MENEVILLERS (60)

DOSSIER ENREGISTREMENT

AU TITRE DE LA RUBRIQUE 2781-1-b

Réponse aux remarques de la DREAL de l'Oise

Représentation cartographique des phénomènes dangereux

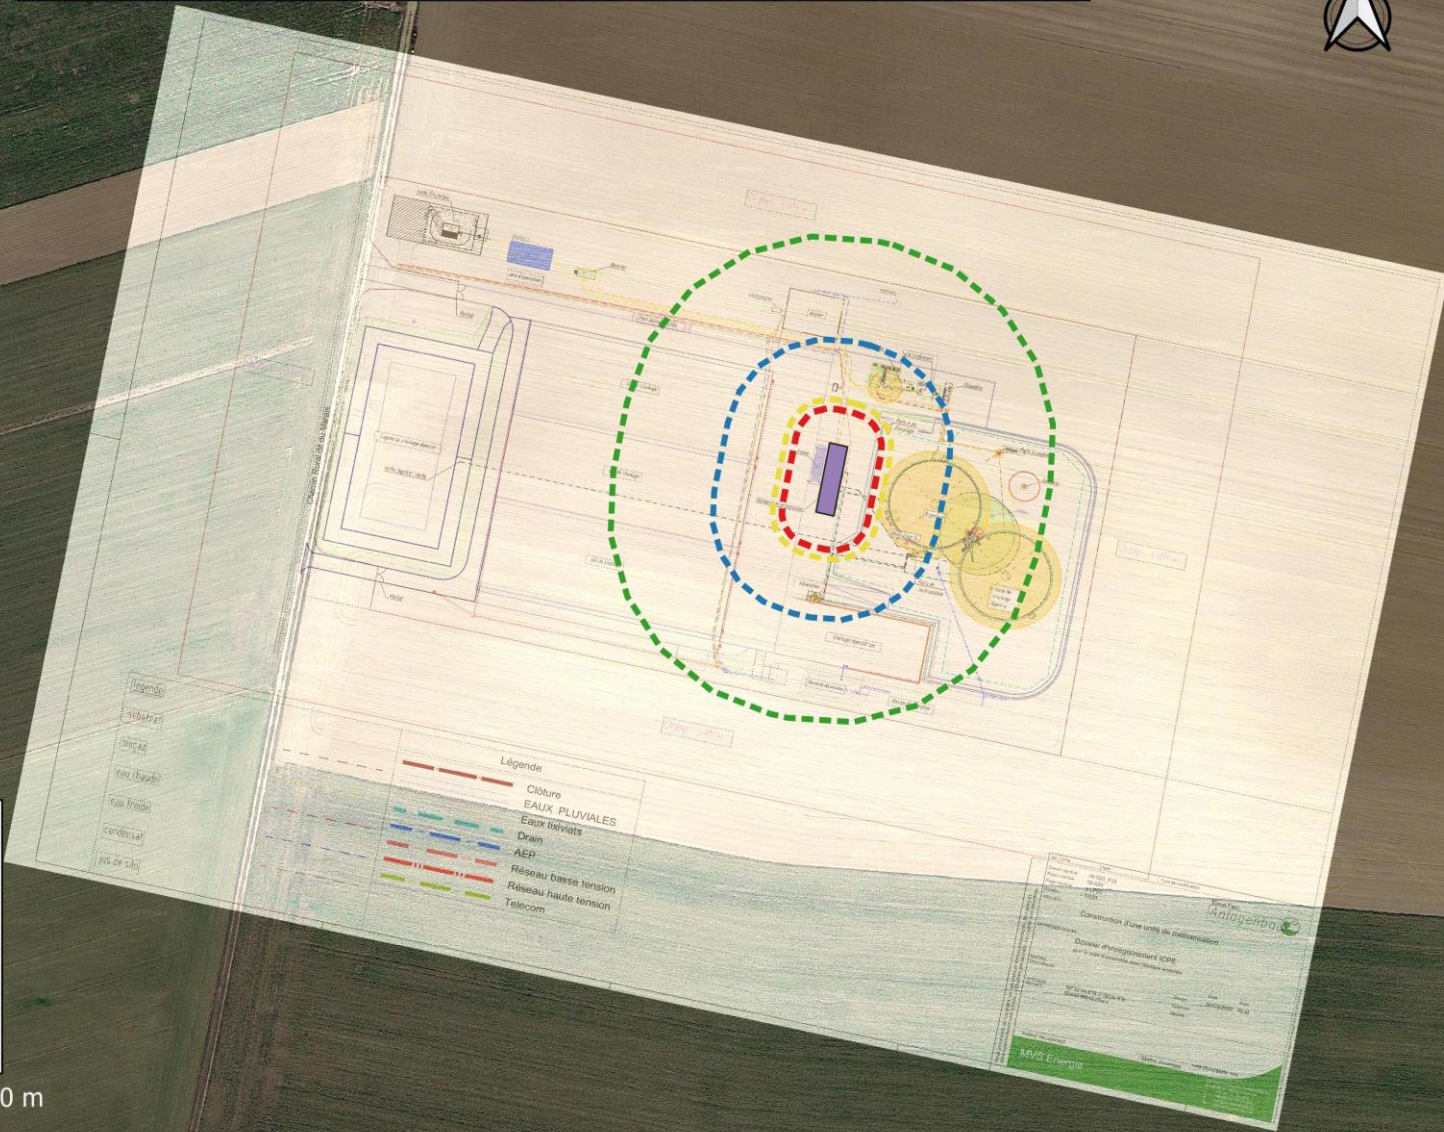
L'article 15 de l'arrêté du 12 août 2010 prévoit des caractéristiques constructives minimales pour les équipements de méthanisation. Les données fournies pour le local technique ne répondent pas à ces caractéristiques (annexe 12 du dossier non modifié dans la version complétée).

Lors de la construction du local technique en avril 2021, la demande de respecter REI 120 n'était pas réalisée par l'administration. Le local technique n'est donc pas attesté REI 120, et celui-ci est déjà construit. Ainsi, nous vous demandons une dérogation aux prescriptions générales de cet arrêté. Le CERFA a donc été modifié afin de demander la dérogation.

Les distances d'effets de surpression obtenues par modélisation sont données dans le tableau suivant et représentées sur la figure suivante. Les distances sont données à partir du centre de l'explosion et pour une cible située au niveau du sol.

Pour une surpression de 200 mbar, seuil des effets dominos, uniquement la trémie est atteinte. Aucune autre construction ne sera touchée s'il y a surpression au niveau du local technique. En ce qui concerne le bâtiment technique la surpression maximale pouvant être atteinte est de 200 mbar et, ici, il n'y aurait aucune structure de l'unité de méthanisation mise en cause.

Pour une surpression de 140 mbar, le rayon incident irait jusqu'au niveau de la zone ATEX du digesteur, et engloberait la trémie. Ainsi, une surpression à 140 mbar n'entraînerait aucun dommage notable sur les constructions de l'unité de méthanisation.

Enfin, pour une surpression de 50 mbar, le rayon incident est plus important (35,38 m) englobant ainsi l'épurateur et une majeure partie du digesteur. Néanmoins, il s'agit d'un seuil de dégâts légers n'entraînant qu'une destruction partielle des vitres et occasionnelle des cadres de fenêtre.

Au vu du faible risque engendré par le non respect REI 120 du local technique, nous vous demandons une dérogation aux prescriptions générales de cet arrêté.
